Informacje uzupełniające do programu funkcjonalno – użytkowego dla zadania

„Budowa kompleksu sportowego z pełnowymiarowym boiskiem piłkarskim oraz elementami towarzyszącymi”,
realizowanego w ramach projektu pn.: „Budowa kompleksu sportowego w Gminie Rogów”

Zamawiający tj. Gmina Rogów uzupełnia zapisy programu funkcjonalno – użytkowego, tj.:

A. SZCZEGÓŁ POŁĄCZENIA BIEŻNI POLIURETANOWEJ Z KORYTKIEM LINIOWYM

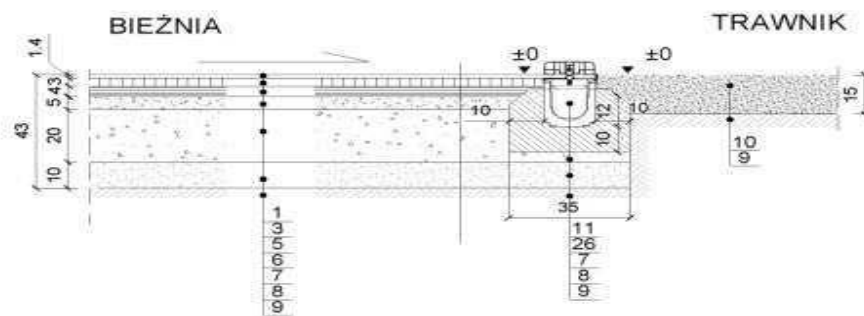
Konstrukcja nawierzchni z pełnego poliuretanu:

granulat gumowy EPDM zmieszany z PU układany mechanicznie, wielowarstwowo:

- warstwa dolna i pośrednia grub. 9-10mm
- warstwa górna - użytkowa grub. 4-5mm

warstwa asfaltobetonu zamkniętego grub. 3,0/2,4 cm (po wykonaniu frezu na głębokość 6mm odpowiadających pogrubieniu warstwy PU)

- warstwa asfaltobetonu częściowo zamkniętego grub. 4,0cm
- warstwa wyrównawcza z kłębka kamiennego grub. 5 cm frakcja 0-4 mm, zag. do wsk. zag. min 0,99
- warstwa konstrukcyjna z kruszywa łamanego grub. 20cm frakcja 4-31,5 mm, zag. do wsk. zag. min 0,99
- warstwa odcinająca z piasku średniego, grub. 10 cm zagęszczenie do wskaźnika zagęszczenia min 0,98
